Kurzerläuterung/ Nachtragsbegründung

**Änderung BÜ Braschwitz „Ewald-Brandt-Straße (K2135)“
Bahn-km 78,500 Strecke 6403 Magdeburg Hbf – Leipzig Messe Süd**

Maßnahmenkomplex ESTW Köthen
3. IBN-Stufe ESTW Niemberg

Erläuterungen zur hydraulischen Berechnung

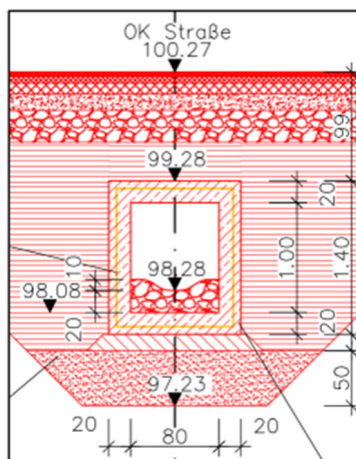
Aufgrund der genannten örtlichen Randbedingungen wurde eine Verlängerung des Durchlasses um 12,00 m (5 Segmente in Richtung II. Quadrant und 1 Segment in Richtung III. Quadrant) realisiert. Die neue Durchlassgeometrie mit einer Länge von nunmehr 34,00 m machte eine Überprüfung des hydraulischen Nachweises erforderlich, der nachfolgend dargelegt werden soll:

Vom zuständigen Landesamt von Sachsen-Anhalt wurden für das betroffene Gewässer hydrologische Angaben übermittelt, vgl. nachfolgenden Auszug. Die benötigten Werte sind rot umrahmt.

Der Durchlass hat lichte Abmaße von Breite x Höhe = 0,80 m x 1,00 m. Für die Länge des Bauwerkes wird eingangs eine Gesamtlänge von 34,0 m angesetzt. Sollte für diese Länge der Nachweis nicht möglich sein, wird iterativ die maximal mögliche Verlängerung ermittelt.

Zudem ist ein profiliertes Sohlsubstrat mit einer Dicke von 0,20 m bis 0,30 m vorgesehen. Die Fließsohle wird mit einer Neigung von 0,5% ausgebildet.

Die Berechnung der möglichen Leistung des Durchlasses hat einen Abfluss von 0,720 [m³/s] ergeben. Dieser liegt somit über dem erforderlichen Hochwasserabfluss von 0,047 [m³/s], womit der Nachweis erbracht ist bzw. der vorhandene Querschnitt des Durchlasses als ausreichend bewertet wird.

Für eine Bauwerkslänge von 34,0 m wurde eine Fließzeit von unter 1 Minute ermittelt, womit keine weiteren Maßnahmen erforderlich sind bzw. die geplante Verlängerung um 12,00 m ohne weiteres realisiert werden kann.
